Schriftliche Stellungnahme zur 5. Änderung des Flächennutzungsplans der Gemeinde Pruchten vom 09.09.2020

Bebauungsplan Nr. 14 „Neubau KiTa Pruchten“

Betroffenheit durch das Vorhaben: (S.35)

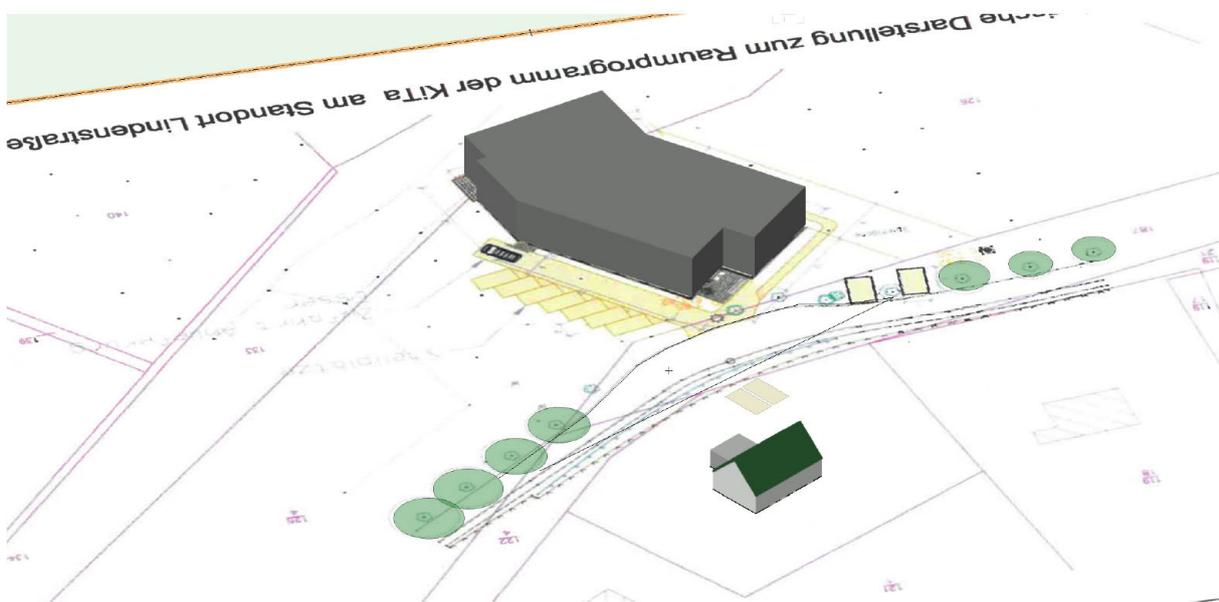
Aus Anwohnersicht, insbesondere aus unserer Sicht [REDACTED], kommt allerdings der Nord-Süd-Sichtachse eine entscheidende Bedeutung zu:

Die Wohngebäude in der Lindenstraße sind alle mit ihren Wohn-, und Aufenthaltsräumen ausschließlich nach Süden ausgerichtet.

Diese Hauptblickachse auf Waldfläche, Wiese und Feldhecke, wird durch die vorgesehene Planung für uns erheblich eingeschränkt.

Jedoch kommt es durch die massive Bauweise des geplanten Gebäudekomplexes, für uns zu einer erheblichen und nachhaltigen Beeinträchtigung unserer sinnlichen Wahrnehmung.

Wir verweisen hier auf den § 14 Abs. 1 BNatSchG, der im vorliegenden Gutachten (S.35) zitiert wird:

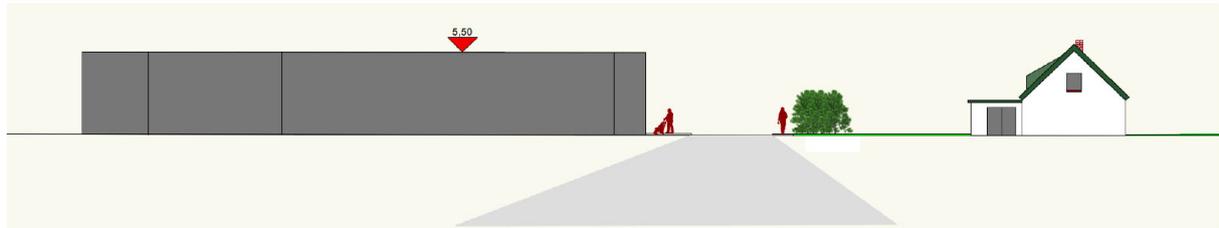
Bei dem Kita-Neubau geht es allerdings um **ein** Gebäudekomplex, mit einer Grundfläche von 663 qm, (S.34) und einer scheinbar durchgängigen Bauhöhe von 5,50 m (S. 36), der sich aus unserer Sicht **nicht** in die Örtlichkeit **einfügt**, sondern sich mit **großer Wucht** der dort vorherrschenden Gebäudetypologie, (alleinstehende Einfamilienhäuser mit reetgedeckten Satteldächern) **entgegenstellt**.

Selbst wenn die tatsächliche Gebäudehöhe am Ende niedriger ausfallen sollte, so verringert sich der wuchtige Eindruck erst, wenn gleichzeitig die Gebäudegliederung und Dachgeometrie modifiziert wird.

So hat unser Haus, was beispielhaft für die gesamte umliegende Bebauung ist, eine Firsthöhe von sogar ca. 6,00 m. Dieser höchste **Punkt** fällt allerdings giebelseitig auf eine Traufhöhe von ca. 2,20 m wieder ab (s. Skizze) und lässt so das Haus letztendlich 'winzig' erscheinen.
